Oggetto: [ID:2370] Art. 19 del D.Lgs. 152/2006 ed art. 48 della L.R. 10/2010. Procedimento di verifica di assoggettabilità relativo al progetto di un nuovo depuratore biologico in località Bottegone nel comune di Pistoia. Proponente: Publiacqua Spa. **Contributo tecnico istruttorio sulla documentazione integrativa e di chiarimento**

In relazione alla nota **prot. 0211924 del 31/03/2025** del Settore VIA, di richiesta di un contributo tecnico sulle integrazioni presentate per il progetto in oggetto, si rappresenta quanto segue.

gettuale A14 – ARCH.1 (riportata di seguito sulla destra) non rappresenta le opere di inserimento paesaggistico così come previste nella tavola A.36 ARCH.5 (riportata di seguito sulla sinistra), ammettendo una discrepanza tra gli elaborati progettuali presentati.

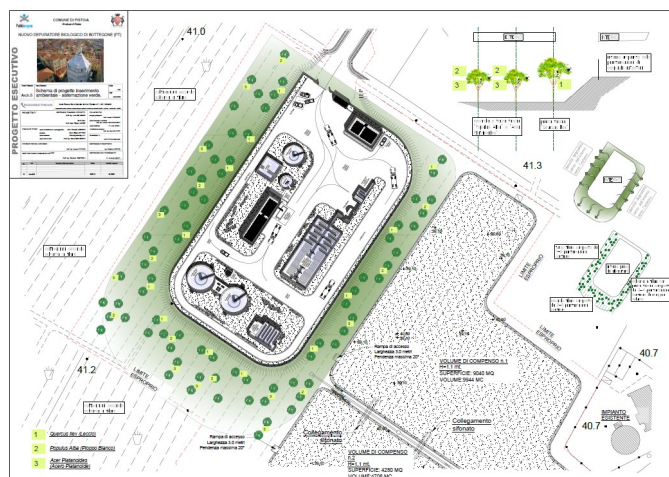
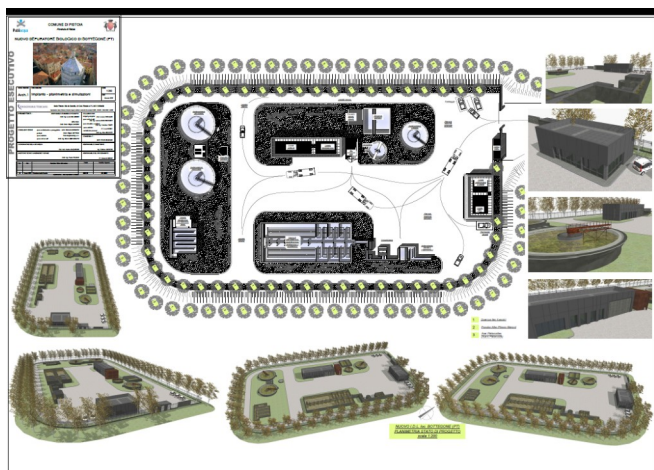
Punto 1) Risposa parzialmente esaustiva. Si continua a sottovalutare l'impatto paesaggistico dell'opera e di conseguenza la necessità di un suo inserimento rispetto al PIT/PPR in quanto ci si limita, nelle note di risposta, a riportare alcune parti del PIT/PPR ed a affermare che *“Il progetto prevede inoltre uno schema di inserimento ambientale atto a mitigare l'impatto dell'intervento, come meglio descritto nell'elaborato grafico A.36 ARCH.5 che solo per la sistemazione delle piantumazioni a corredo dell'impianto, sostituisce l'elaborato A14 - ARCH.1 Sistemazioni interne esterne al depuratore (il quale resta invariato per quanto riguarda disposizione e volumetria delle strutture e fabbricati interni)”*. In altre parole, si afferma che la tavola pro-

- 1) con riferimento alle opere di mitigazione paesaggistica, tutti gli elaborati progettuali dovranno essere coerenti tra loro e le opere vegetazionali andranno descritte nel dettaglio in una Relazione tecnica specifica che preveda anche un piano di manutenzione;
- 2) per le opere di mitigazione andrà predisposto un computo metrico e se ne dovrà prevedere l'inserimento nel cronoprogramma definendo anche la tempistica di raggiungimento dell'effetto atteso ;
- 3) le aree di cantiere e le aree di stoccaggio temporaneo delle terre e rocce da scavo andranno ripristinate prevedendone l'inerbimento o restituendole al loro stato pre-intervento;
